# 1～4号機滞留水移送装置の追設に伴う 実施計画の変更について

2019年12月9日

東京電力ホールディングス株式会社

# 3. 実施計画の変更概要

## 2. 系統概要

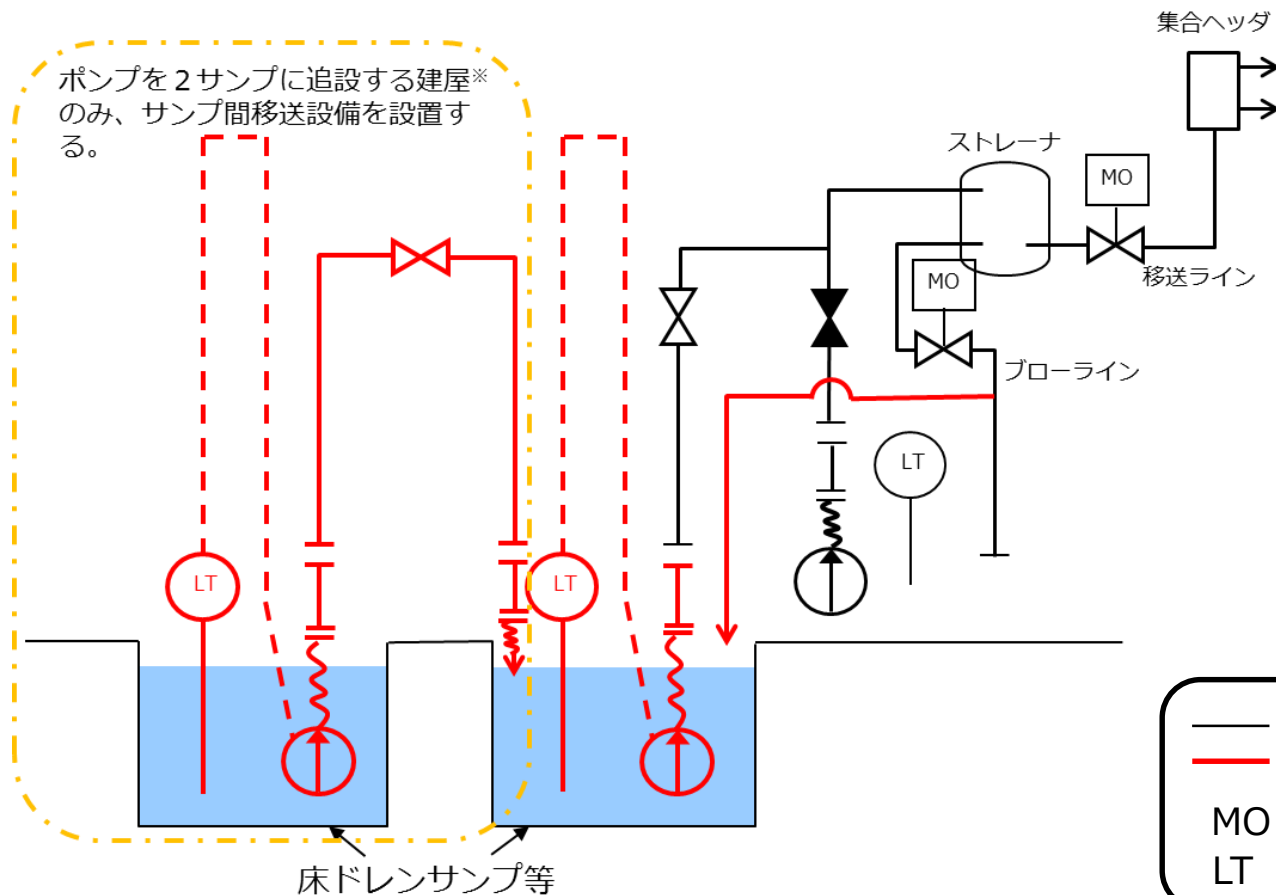
- 追設する配管は、既設のストレナユニットまたは、ポンプ出口弁スキッドの予備座に接続することで、既設設備を可能な限り流用する。
- ポンプを2サンプに追設する建屋については、1つのサンプに集約し、移送する。

※今回の申請範囲でポンプを2サンプに追設する建屋

- 2Rw/B
- 3T/B
- 3Rw/B
- 4R/B
- 4Rw/B

サンプ 1 か所につきポンプ 2 台を設置

## ■ 実施計画Ⅱ

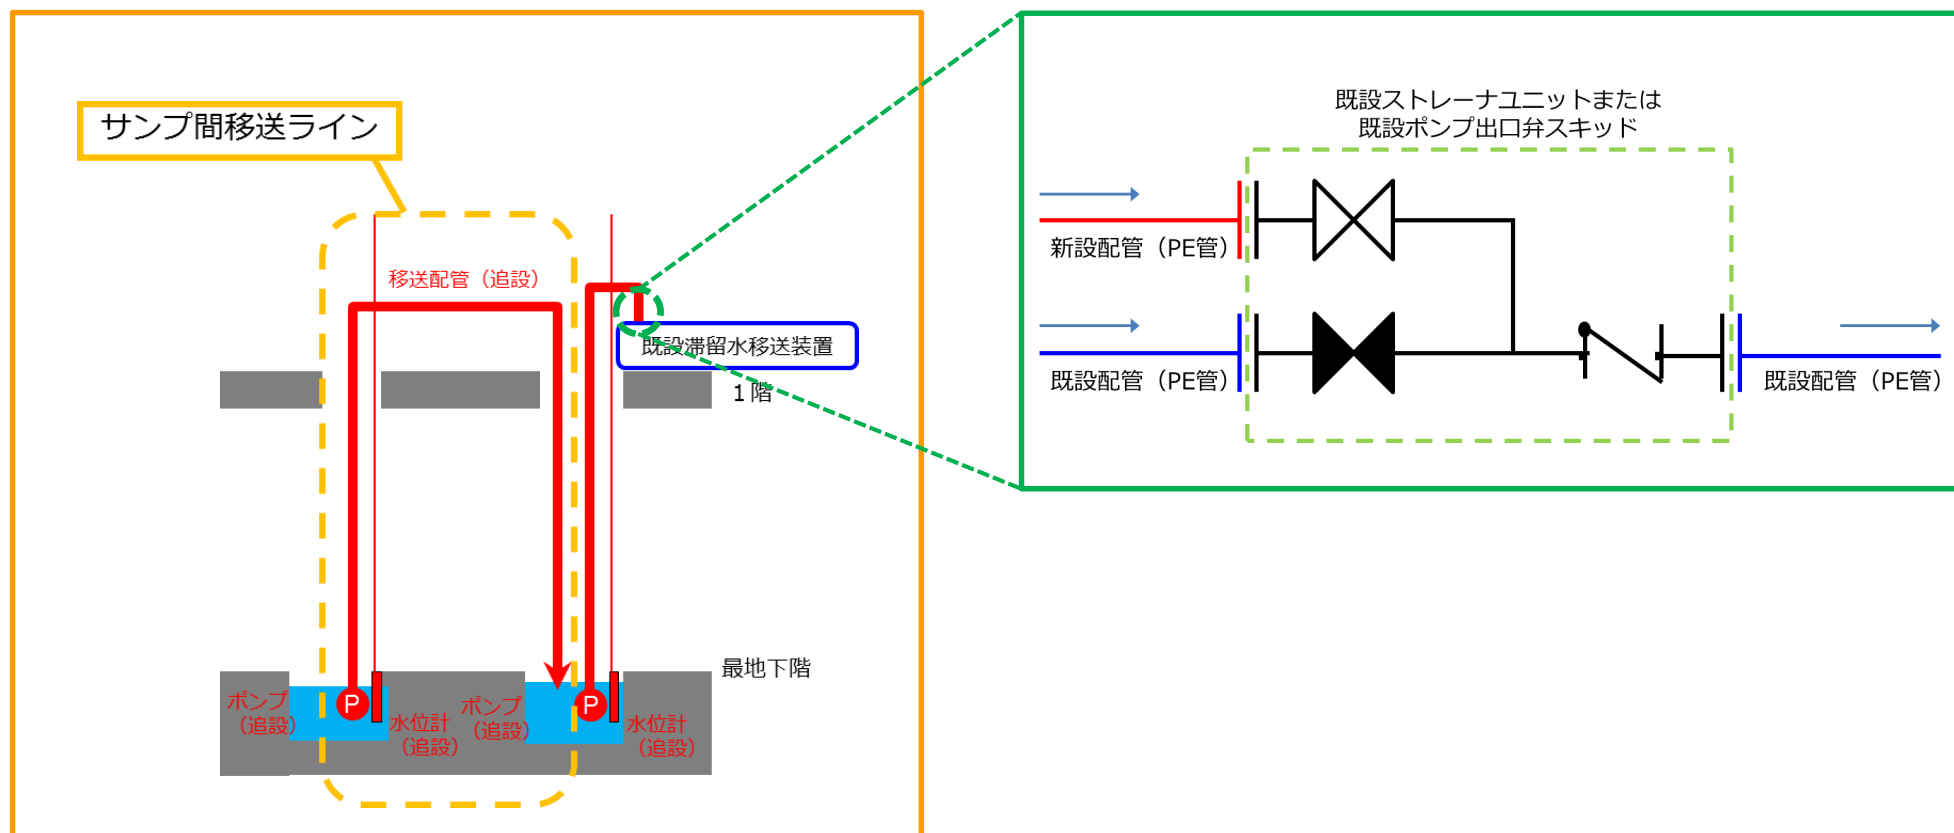
実施計画Ⅱ記載箇所	変更内容
基本設計	2.5 汚染水処理設備等 2.5.1 基本設計	ポンプ設置に伴うポンプ台数の変更
基本仕様	2.5 汚染水処理設備等 2.5.2 基本仕様	ポンプ、配管設置に伴う要目表の追加
添付	2.5 汚染水処理設備等 添付資料1,16  2.6 滞留水を貯留している (滞留している場合を含む) 建屋 添付資料1	ポンプ設置に伴う系統概要の変更 強度評価配管の追加  ポンプ設置に伴う建屋内水位計の追加

# 10. 水位計に係る変更内容（1, 2号機）

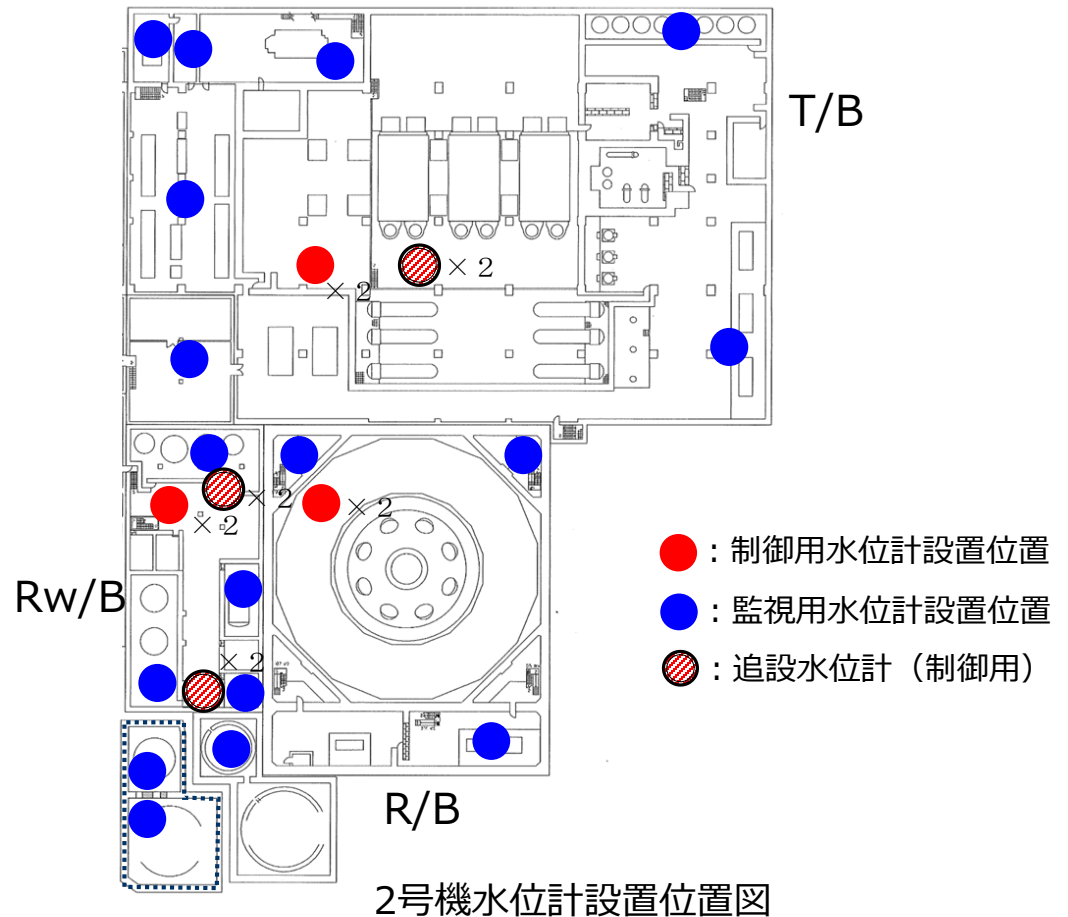
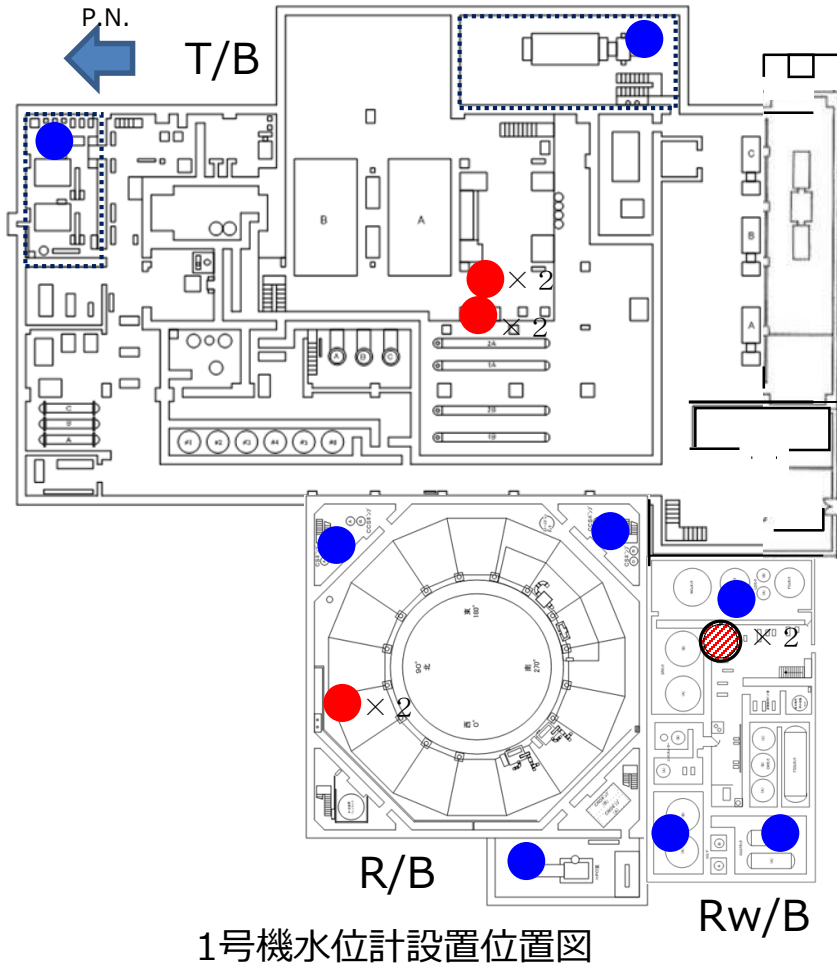
■ サンプ1か所につき，制御用水位計を2台設置する。

# 1 1. 水位計に係る変更内容（3, 4号機）

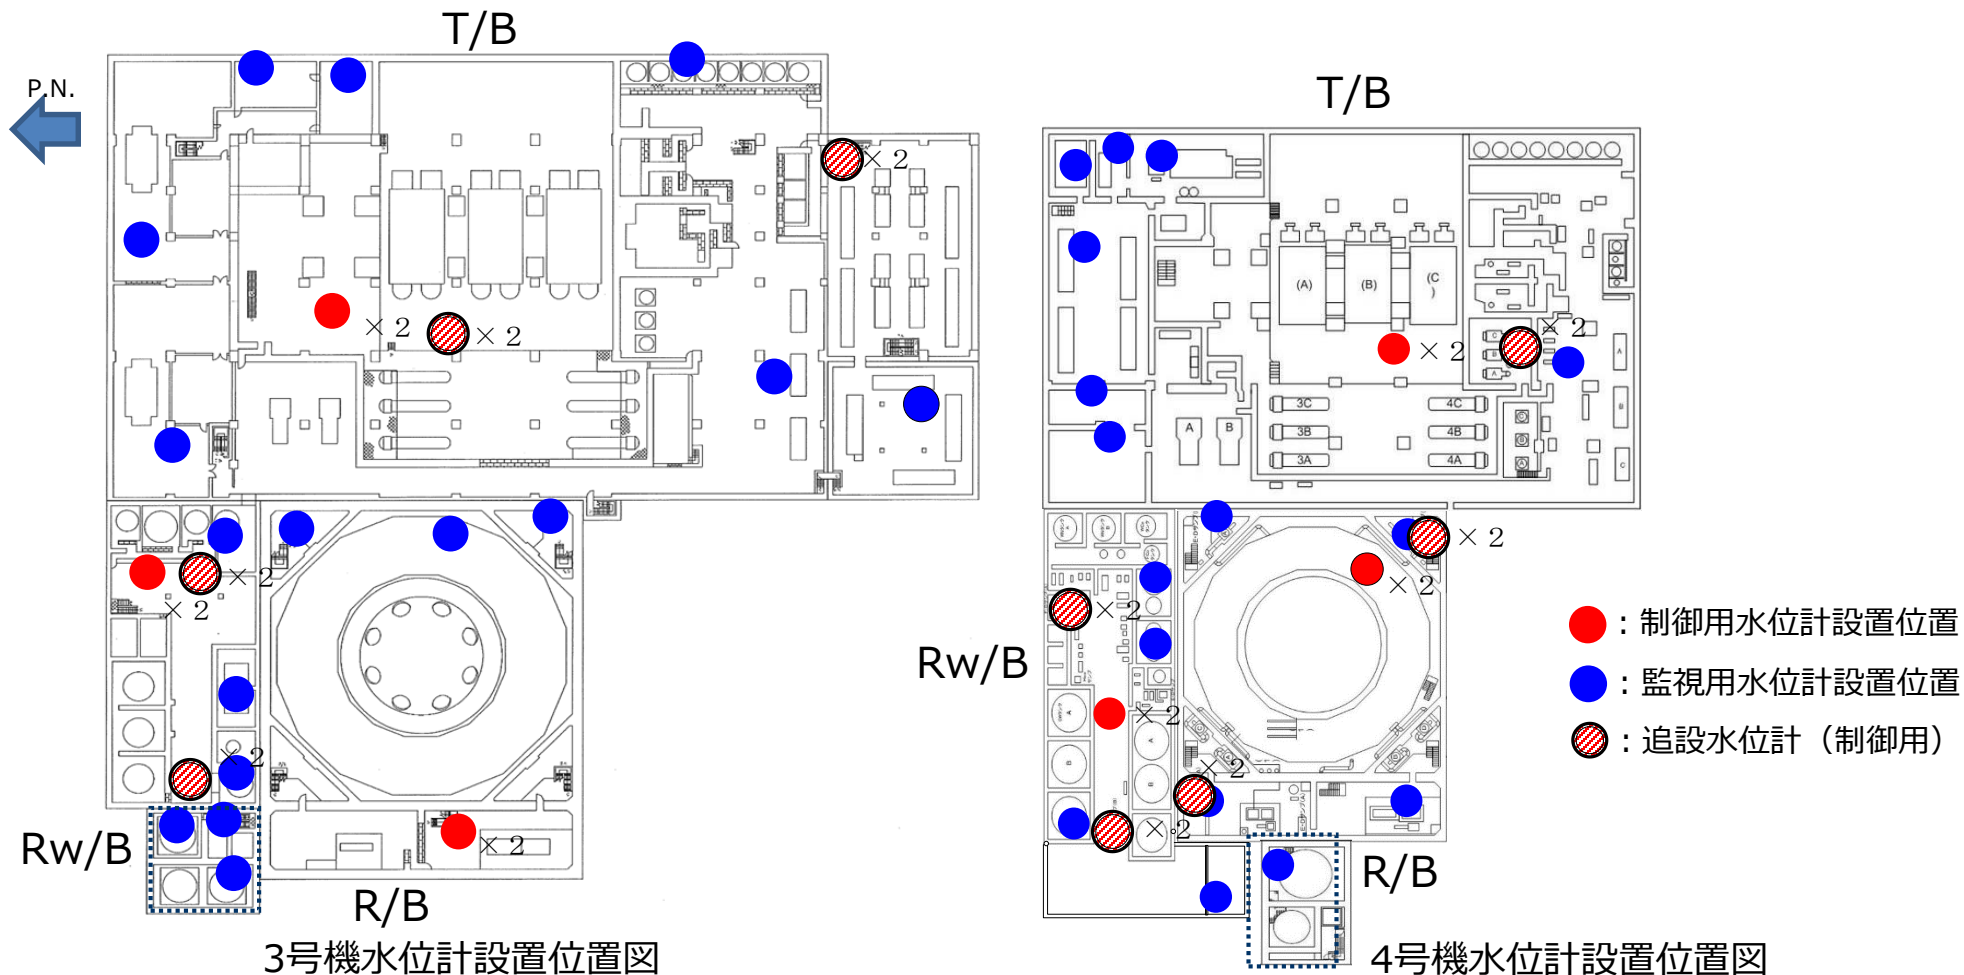
3号機水位計設置位置図

4号機水位計設置位置図
